FRÄSMASCHINE

BD779-----A

R10004

Heimwerkerfr ä se

BD779 BD780 BD780E

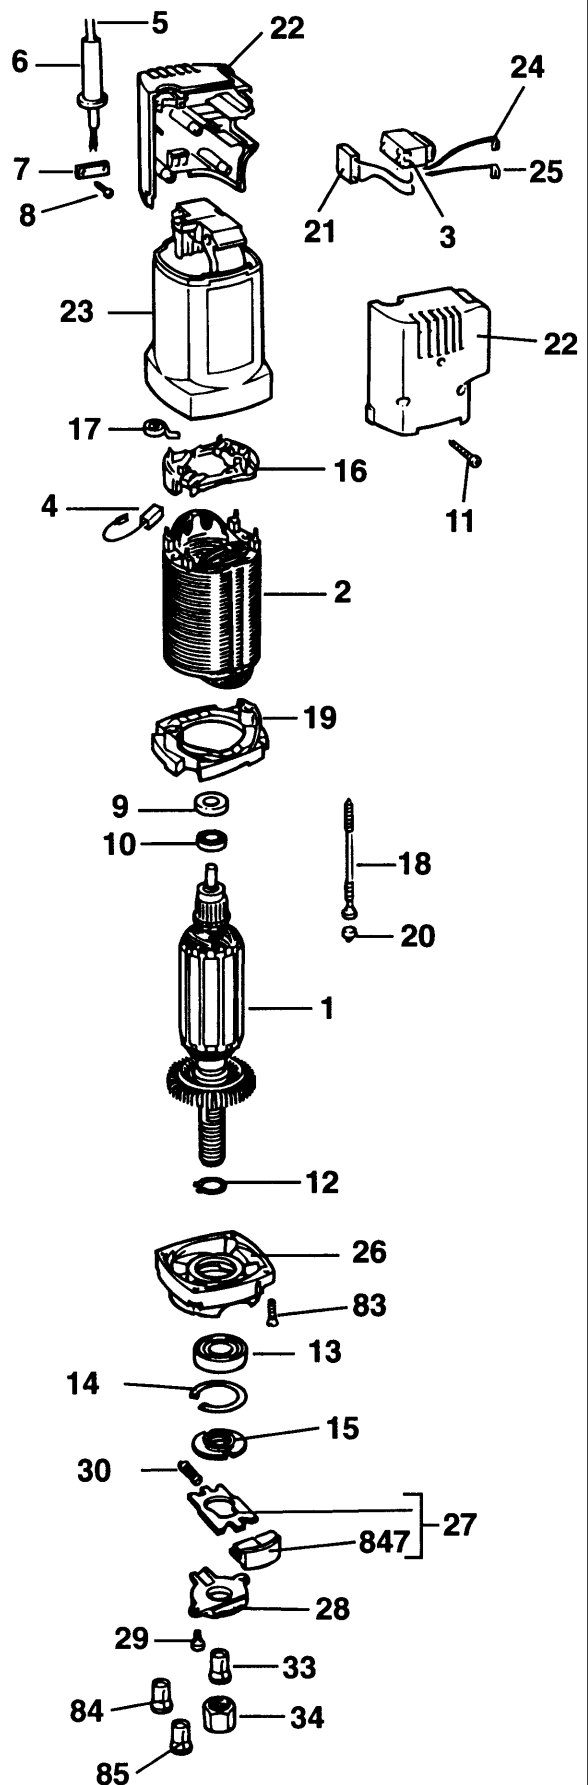
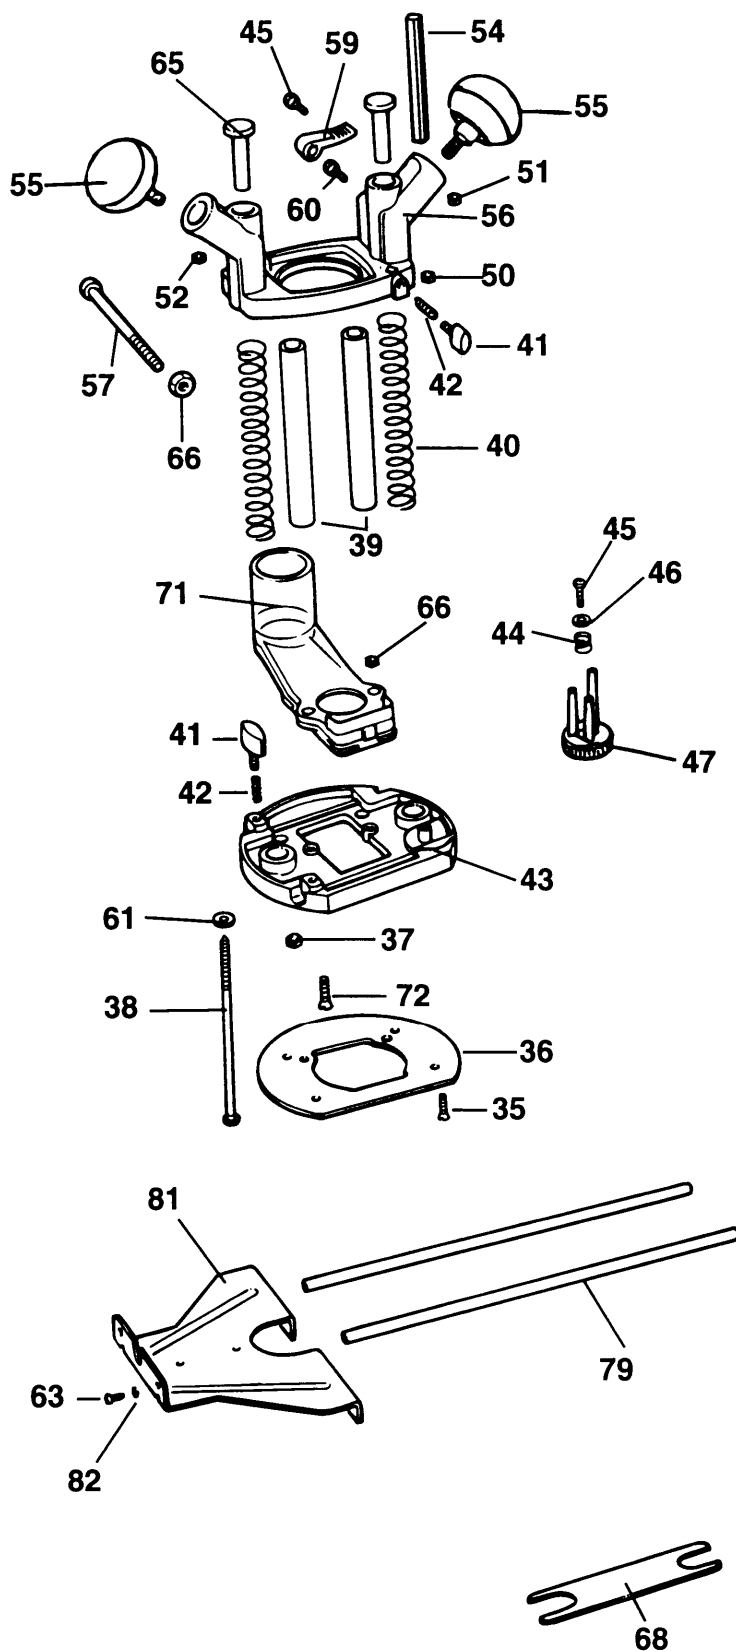
R ü sten Sie auf Spindelverriegelungsknopf (27) um.

Geht eine Einheit zur Reparatur ein, ist nachzupr ü fen, ob sie den umger ü steten Knopf hat.

Falls nicht, ist vor dem R ü ckversand der Einheit die folgende Umr ü stung durchzuf ü hren. Der neuere Knopf ist gr ö ß er und hat ein gerilltes Aussehen.

Bei dem moderneren Knopf mu ß dieser heruntergedr ü ckt werden, um den Motorsatz von der Grundplatte zu entfernen.

Der alte Knopf kann von der Spindelverriegelungsplatte (ZSB = 27) abgezogen werden.

Der Tiefeneinsteller, Teil 47, ist modifiziert worden, er wird jetzt als kompletter Plastiksatz geliefert und erfordert nicht l ä nder die einzelnen Stifte, Teile 49, 50, 51, oder die Muttern, Teil 48.

Der Griffhalter, Teil 56, ist modifiziert worden und enth ä lt nun Muttern innerhalb des Halters, mit denen sich die Kn ö pfe, Teil 55, und die Feststellhebel, Teile 41, 59 befestigen lassen. Der neue Griffhalter wird als Untereinheit geliefert, die die neuen Muttern, Teile 50,51,52 enth ä lt.

Der Umr ü stknopf ist als getrenntes Teil erh ä ltlich.

Setzen Sie den neuen Knopf auf und vergewissern Sie sich, da ß er fest sitzt.

(Vorschlaghammer mit Schlagfl ä che aus Kunststoff verwenden).

Ziehen Sie die Feststellschraube des Motors (57) auf 3,5 Nm an.
